洛阳智中建筑设计院有限公司 STONE ART	设计更改通知单	编号: 施建1A－G13
		共 1 页 第 1 页
		日期: 2021 年04月

项目名称: 开元壹号60#地块　　子项名称: 商务公寓楼　　专业: 建筑

更改原因: 优化设计

外墙分隔缝示意

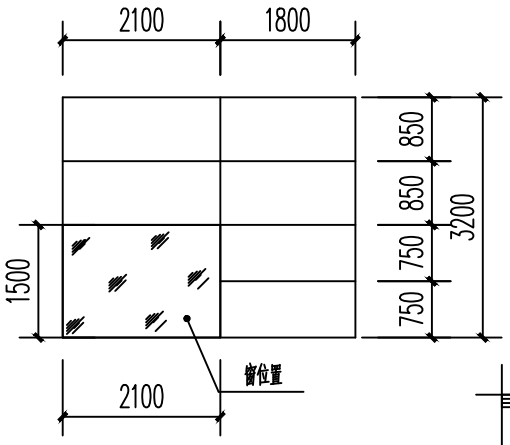
4.采光井内外墙分隔缝位置根据现场实际情况结合外窗位置确定，原则上每层横向做 4 道分割线，竖向分隔线结合外窗位置确定。如下图所示：

一层局部调整平面图　1:150

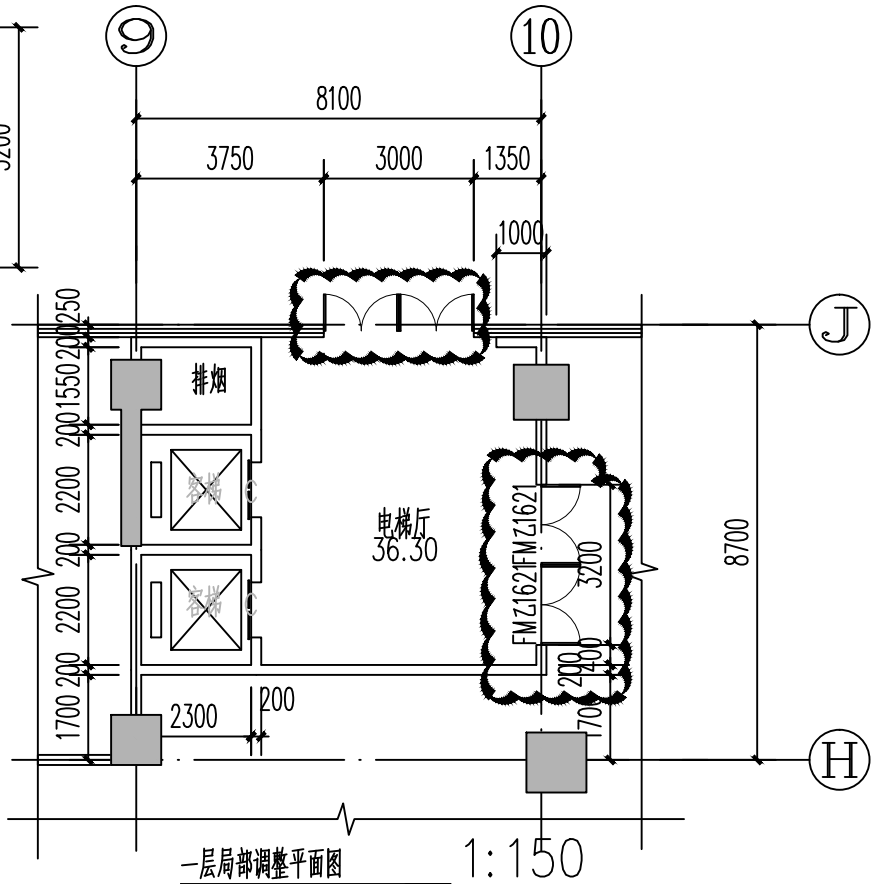
1.一层平面图，9～10轴/H～J轴处电梯厅开向商业防火门宽度调整，增加开向室外外门，修改详见附图，开向室外门需幕墙单位复核，无误后方可施工。
